**Změnový list pro změny dle § 222 odst. (6) ZZVZ**

**CYKLO Stromovka – Varhulíkové (A1), 1.etapa,  
Varhulíkové – most Barikádníků, č. akce 2950136/1; Cyklo  
Stromovka – Varhulíkové (A1), 2.etapa, č. akce 2950200**

**Komunikace a zpevněné plochy**Číslo SO/PS / číslo  
změny SO/PS:**SO 101 / 2**

**2**Strany smlouvy o dílo č. **3/23/6100/037** na realizaci výše uvedené Stavby uzavřené dne 22.6.2023

**STANIČENÍ S OBRUBNÍKY PO OBOU STRANÁCH  
KM 0,350 - 0,450. CELKEM TEDA 100 BM.**

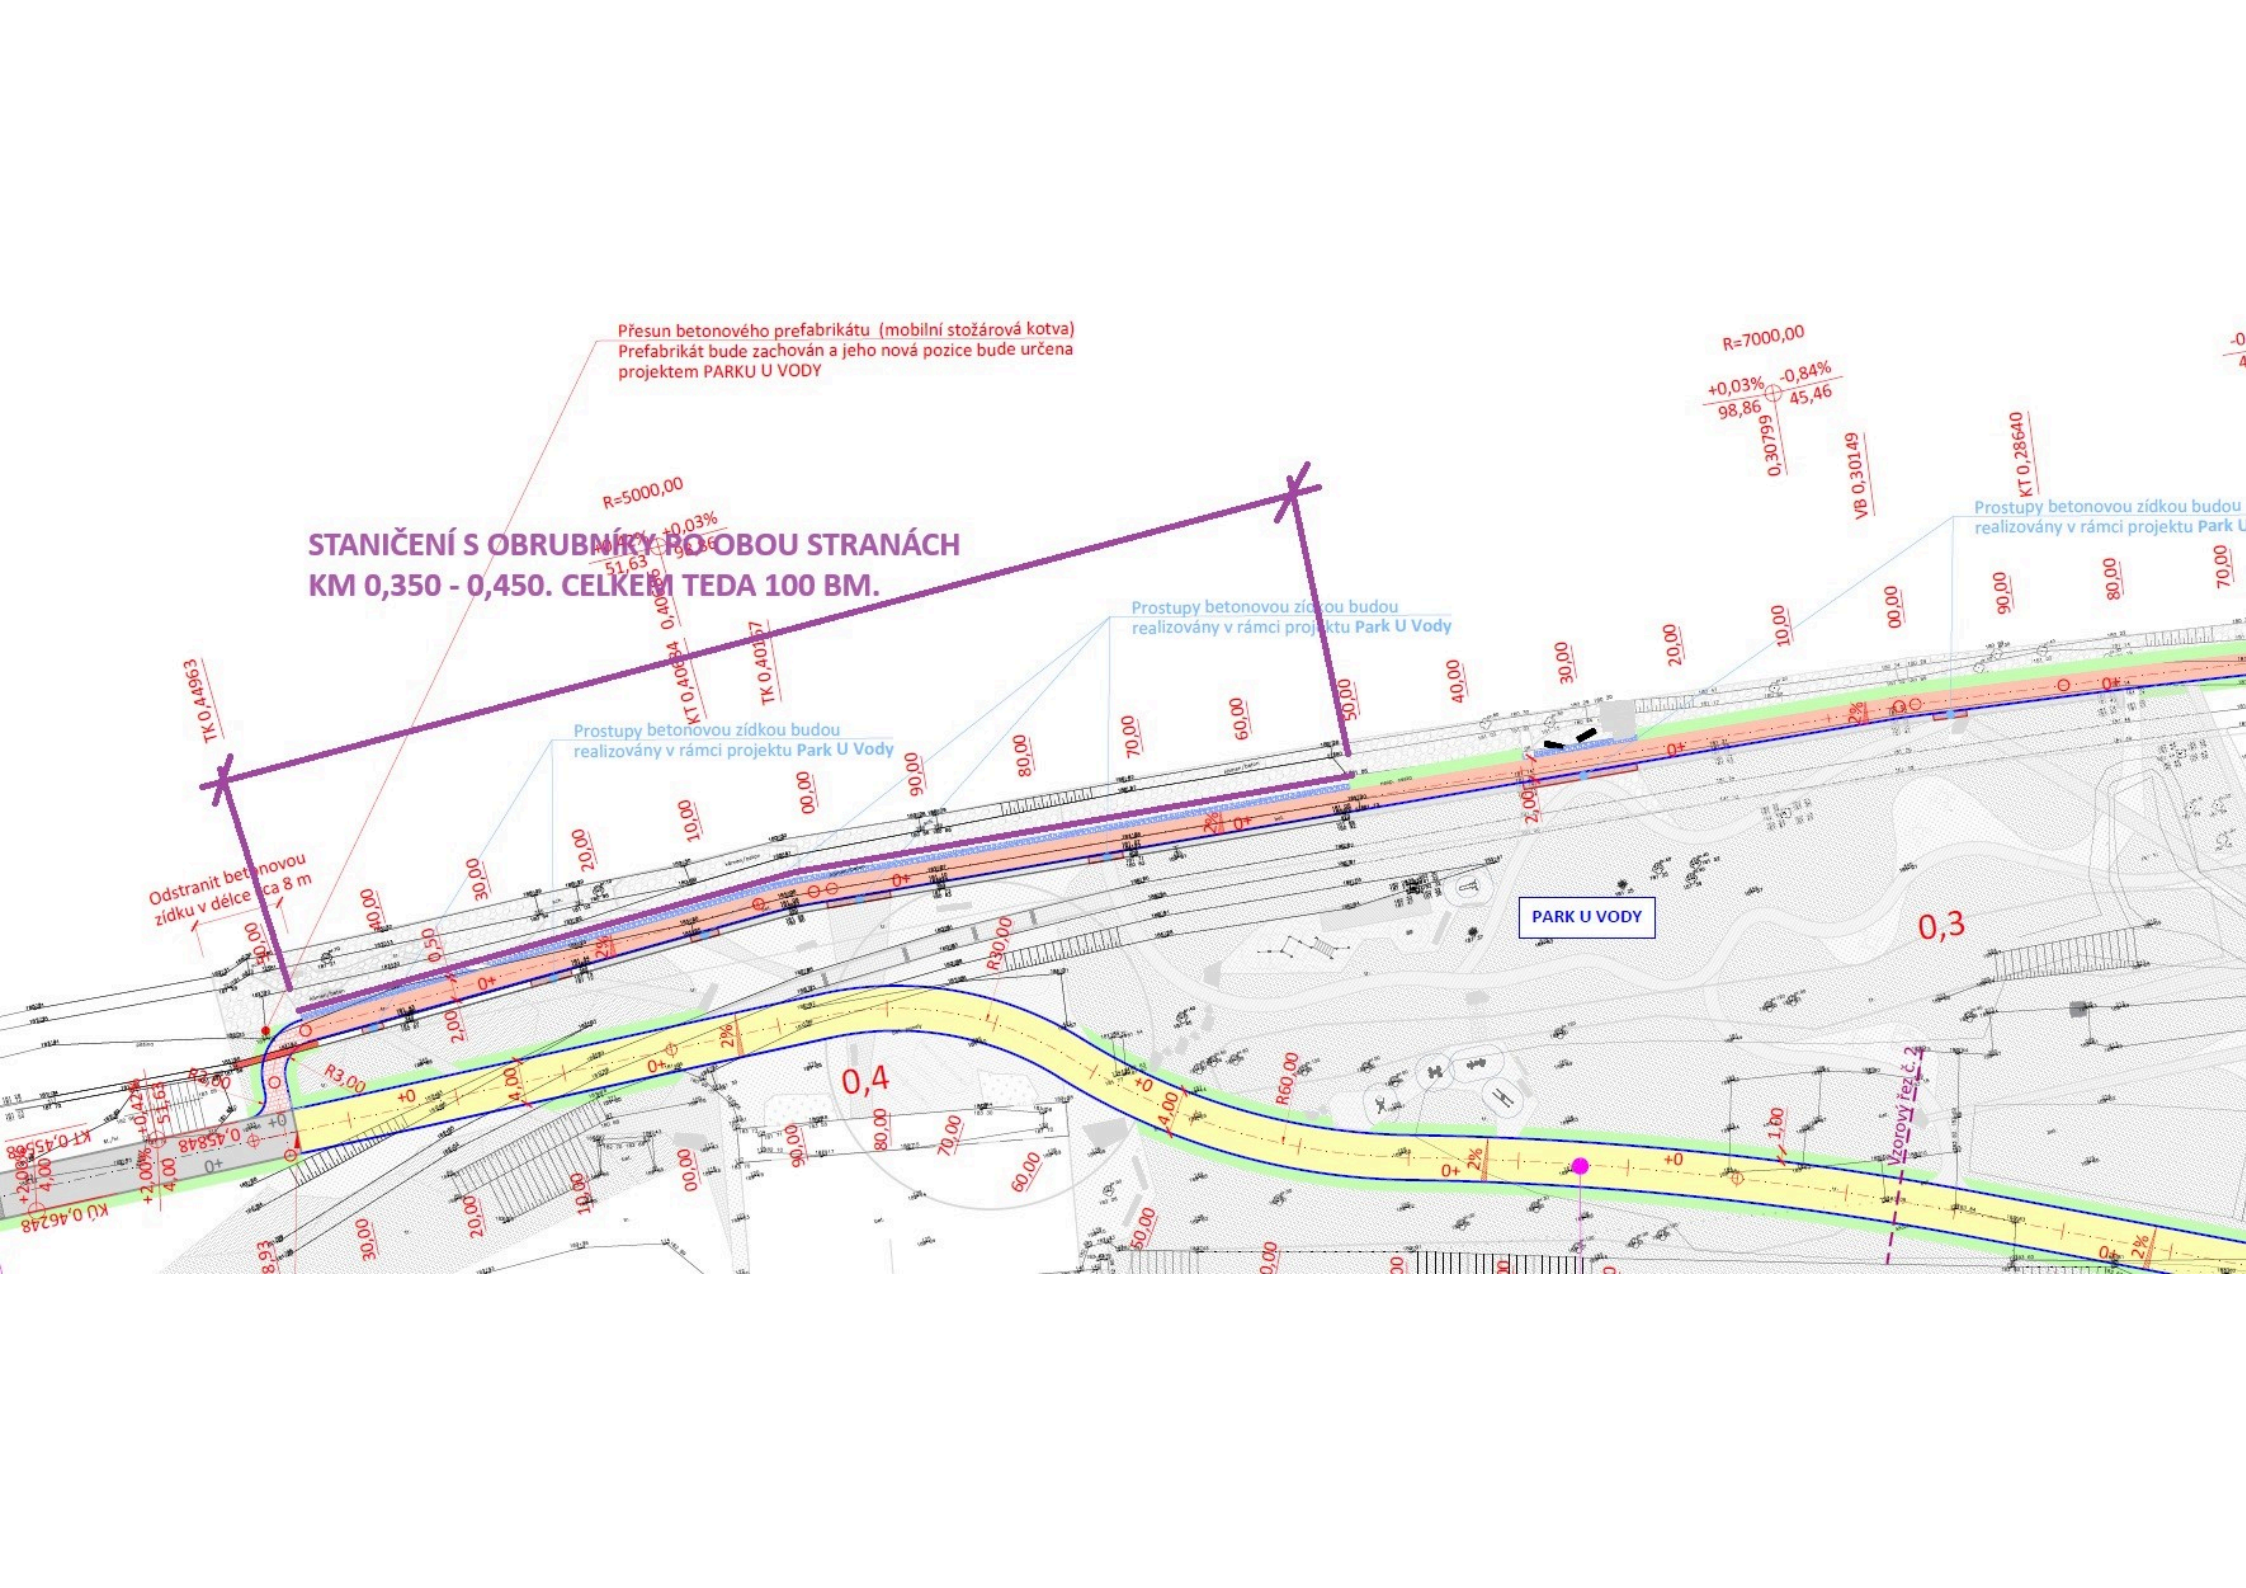
Betonový obrubník byl v ZDS v 1. etapě cyklostezky plánovaný jenom na jedné straně. V staničení km 0,350-0,450 si však situace na stavbě vyžádala osazení obrubníků na obou stranách z důvodu toho, že se v daném místě nacházela původní dlažba z lomového kamene, kterou bylo potřebné ukončit obrubníkem. Objednatel vyzval Zhotovitele k provedení změny.

Vzorový řez č. 1

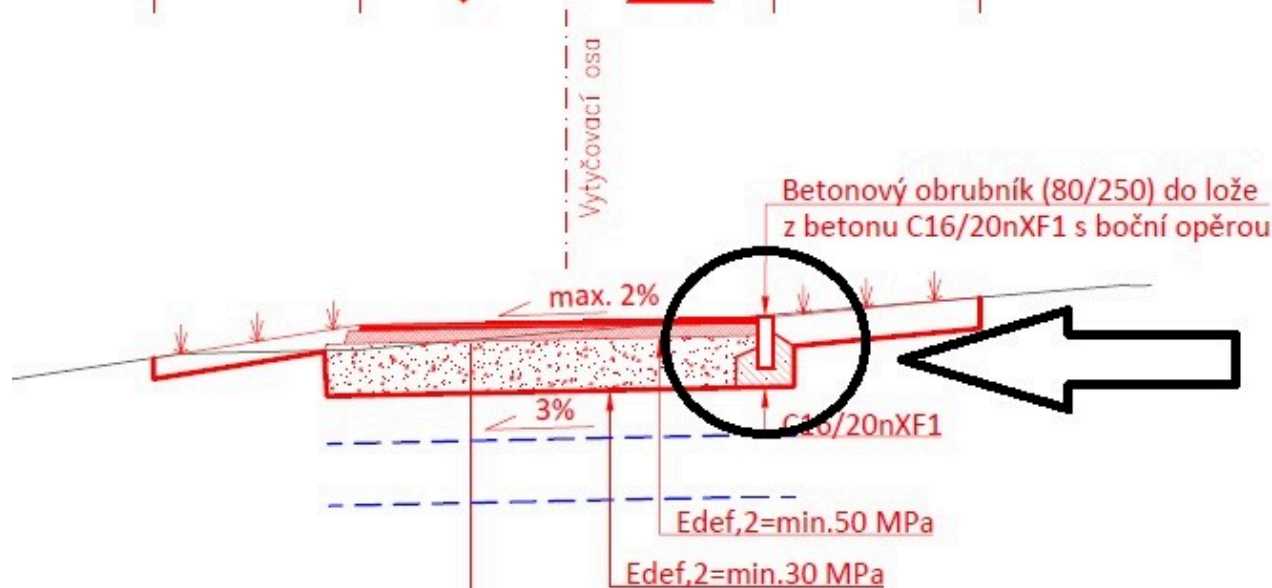
**V 1. ETAPĚ STAVBY  
MĚLA BÝT OBRUBA  
JEDNOM NA JEDNÉ  
STRANĚ !!!**
